Rozpis ocenění Změn SO 120 po ZBV 1

Ev. č. a název stavby: II/104 a III/1052 Jilové u Prahy, rekonstrukce silnice

Číslo a název SO/PS: Silnice II/104

ZMĚNA SOUPISU PRACÍ (SO/PS):	120/1
Skupina	3

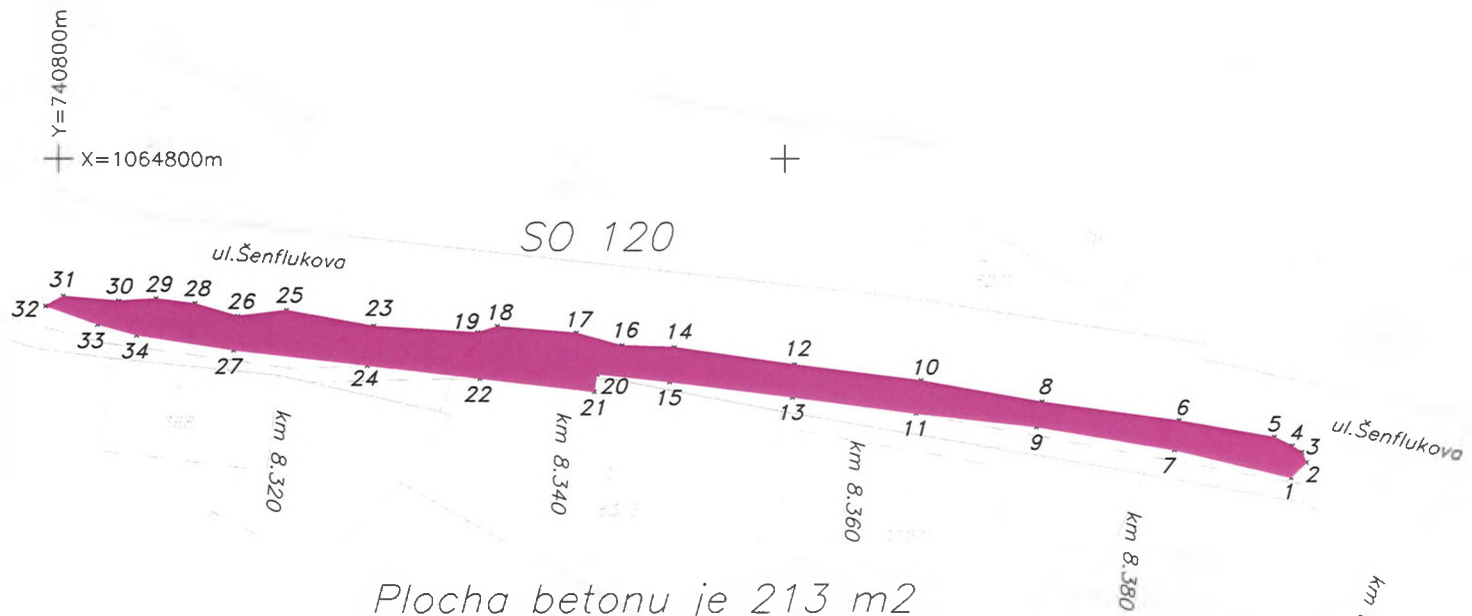
Plocha betonu je 213 m²

Úkol číslo	Název	Skutečný stav plnění úkolu	Zodpovídá	Stav úkolu
13.1.	ZBV ul. Čs. armády	Zhotovitel dopracuje a předloží návrh změn během výstavby v dokončeném úseku ul. Čs. armády	PORR	Do 19.6.2018
13.2.	Beton. deska ve výkopu	V úseku cca km 8,3-8,4 zachycena v úrovni vozovky betonová deska nad býv. výkopem plynu a kanalizace. Zhotovitel geod. zaměří a zdokumentuje rozsah. Desku částečně zdemontuje pro posouzení profilu v celé šíři a návrh opatření od AD.	PORR	Do 19.6.2018

22	171201201	Uložení sypaniny na skládky dle pol. č. 162701105 ZBV 1 Změny dle skutečného provedení + Odstranění betonové desky Odstranění betonové desky 213 m2 x 0,18 m = 38,430m3 aktuální množství: 35m3 + 38,384m3 = 73,340m3	m3	35,000	73,340	38,340	14,70	514,50	0,00	563,60	1 078,10	563,60	109,54
23	171201202R	Poplatek za zemník Poplatek za nakoupení zeminy, dle pol. č. 162701105a	m3	86,242	86,242	0,000	63,50	5 476,37	0,00	0,00	5 476,37	0,00	0,00
24	171201211	Poplatek za uložení odpadu ze sypaniny na skládce (skládkovné) 35*2 "Přepočtené koeficientem množství dle pol. č. 162701105 x koef. přepočtu na tuny 2,0	t	70,000	70,000	0,000	132,40	9 268,00	0,00	0,00	9 268,00	0,00	0,00
25	174101101	Zásyp jam, šachet ryh nebo kolem objektů sypaninou se ztuhnutím 0,5*(7610-7462) "dosypávka do plochy 0,5 m2 x délka - v km 7,462-7,610, dle situace Dosypávka vymletého příkopu včetně vytvoření malého příkopu, nakoupení materiálu a jeho dovoz dle pol. č. 162701105a	m3	74,000	74,000	0,000	148,40	10 981,60	0,00	0,00	10 981,60	0,00	0,00

Výpočet: $149 \text{ Kč/m}^2 + (263 \text{ Kč/m}^2 - 149 \text{ Kč/m}^2) / (0,3 \text{ m} - 0,15 \text{ m}) * (0,18 \text{ m} - 0,15 \text{ m}) = 149 \text{ Kč/m}^2 + 114 \text{ Kč/m}^2 / 0,15 \text{ m} * 0,03 \text{ m} = 149 \text{ Kč/m}^2 + 22,8 \text{ Kč/m}^2 = 171,80 \text{ Kč/m}^2$
